Mission régionale d'autorité environnementale
Grand Est

**Avis sur le projet d'aménagement de la Zone
d'aménagement concerté (ZAC) Eiffel Sud**

à Pompey (54)

n°MRAe 2024APGE40

Figure 1: localisation du pôle d'échanges multimodal (PEM) de la passerelle et ds stationnements - source dossier

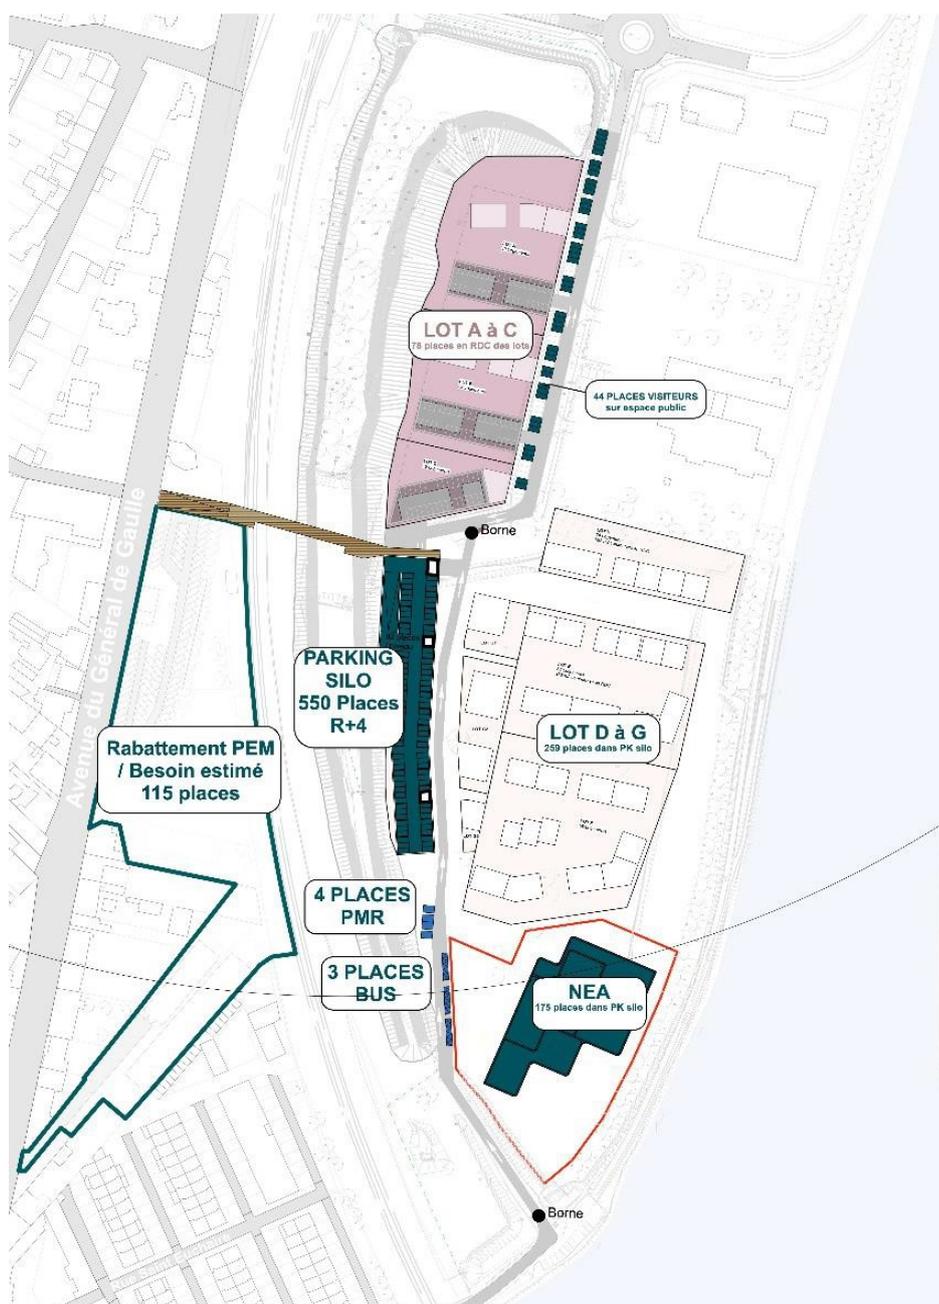
L'Ae recommande au pétitionnaire de compléter son dossier par une cartographie permettant de localiser le périmètre de la ZAC « Pôle d'activités de Custines, Frouard, Pompey », en précisant les zones ayant déjà fait l'objet d'un aménagement pour bien visualiser dans quel cadre s'inscrit le projet d'aménagement de la ZAC Eiffel Sud, le pôle d'échanges multimodal (PEM) et la passerelle inter-quartiers.

Figure 3 : Localisation des points de pollution concentrée (PPC) identifiés dans les sols du site Eiffel Sud – L’Ae précise que les pollutions diffuses ne sont pas représentées sur la carte.

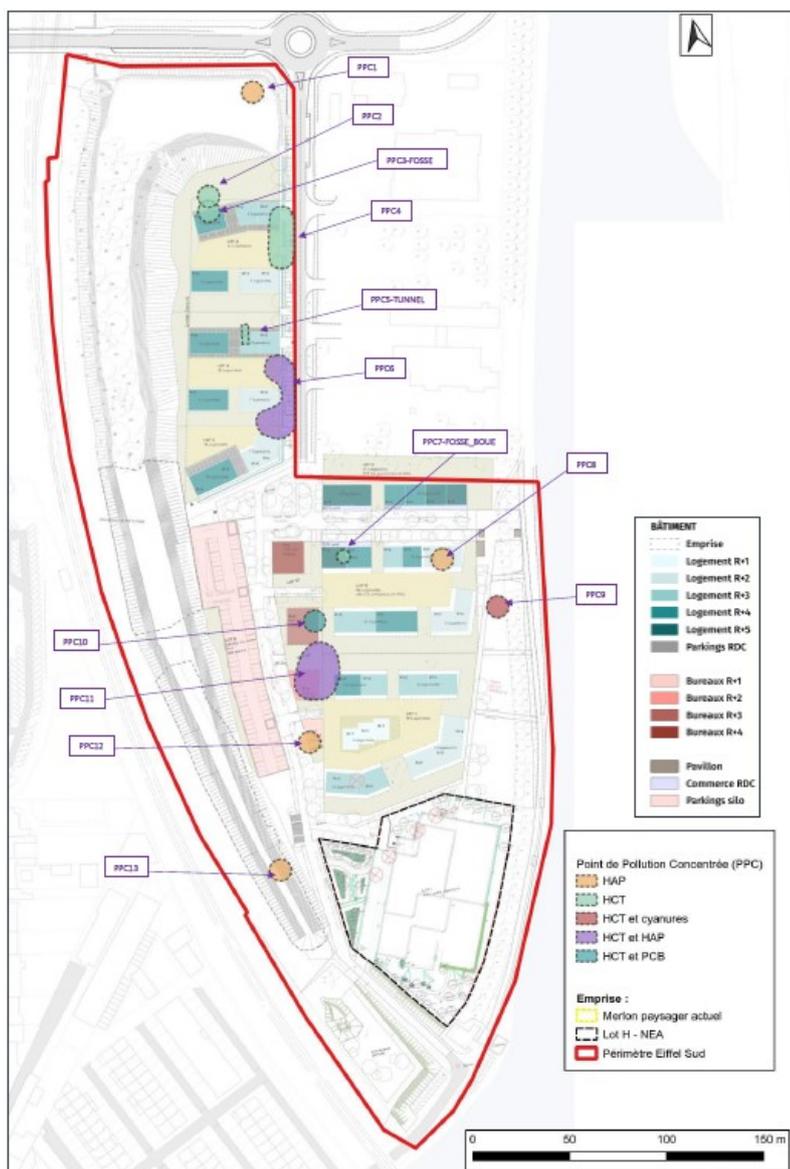
Le plan de gestion précise que des incertitudes persistent sur l’extension des points de pollution concentrée, notamment en lien avec l’encombrement important des sols et la densité d’information trop faible (1 sondage tous les 30 mètres environ) et considère qu’un maillage d’un sondage tous les 10 m autour des points de pollution concentrée semble a *minima* nécessaire. Ces incertitudes doivent être levées par la réalisation d’investigations complémentaires et la réalisation d’un Plan de Conception de Travaux (PCT)¹⁷.

L’Ae rappelle que si les conclusions du Plan de conception de travaux (PCT) remettent en question les scénarios de gestion proposés en conclusion du plan de gestion, ce dernier doit être révisé.

Figure 4 : localisation des pollutions au niveau du NEA

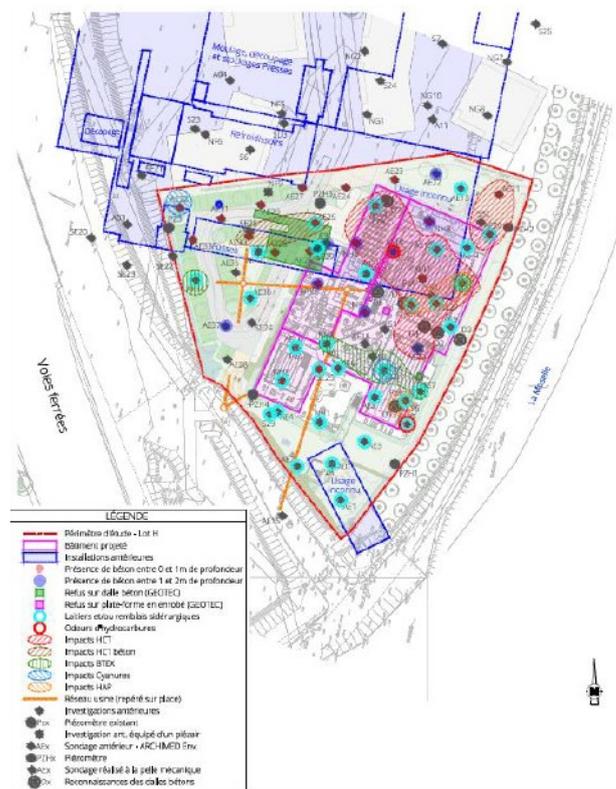
L'Ae recommande au pétitionnaire de compléter son dossier par un bilan des travaux de dépollution réalisés sur les terrains qui accueilleront le nouvel équipement aquatique (NEA).
